## RÉVISION 003 INVITATION À SOUMMISSIONNER

<b>Title - Sujet :</b> LHN du Fort-Wellington - Réhabilitation de la palissade de l'Est, Lieu historique national du Fort Wellington	
<b>Solicitation No. - N° de l'invitation :</b> 5P468-22-0149/A	<b>Date :</b> 24 novembre 2022
<b>Amendment No. - N° de modification :</b> 003	
<b>Client Reference No. - N° de référence du client :</b> 1175	
<b>GETS Reference No.   N° de référence de SEAG :</b> PW-22-01008805

## MODIFICATION 003

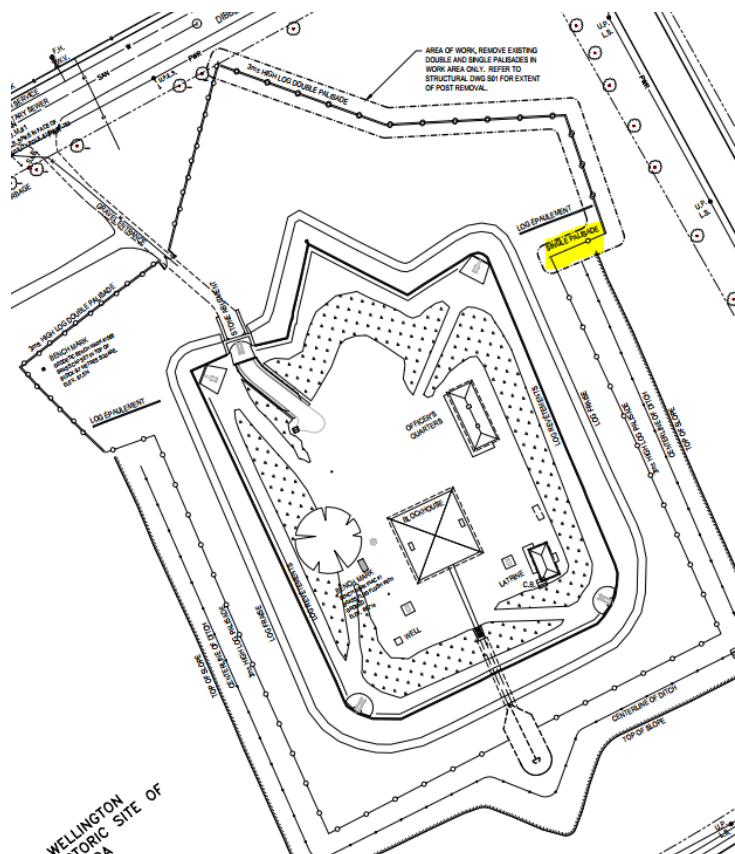
- Q2. Est-ce que la partie de la palissade allant dans le sens est-ouest est une palissade de type simple ou de type double ?
- R2F. La section de palissade allant dans le sens est-ouest (environ 15 m de longueur) est de type double. (La section de palissade en question est identifiée en jaune ci-bas.)

Veuillez consulter le tableau des prix combinés révisé, ainsi que les dessins et détails révisés à cet effet.
